## 仕様変更のお知らせ

BD 形、ED 形ディスプレイユニット

【対象形式】 BD-BN□□□ ED-BN□□□

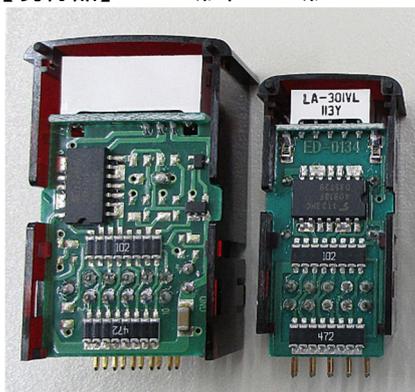
ネットワーク抵抗 ⇒ 単体抵抗への変更及び BD 形のみ IC の位置変更。

・抵抗のみの変更で、外形寸法・形式・仕様・使用方法に変更はございません。
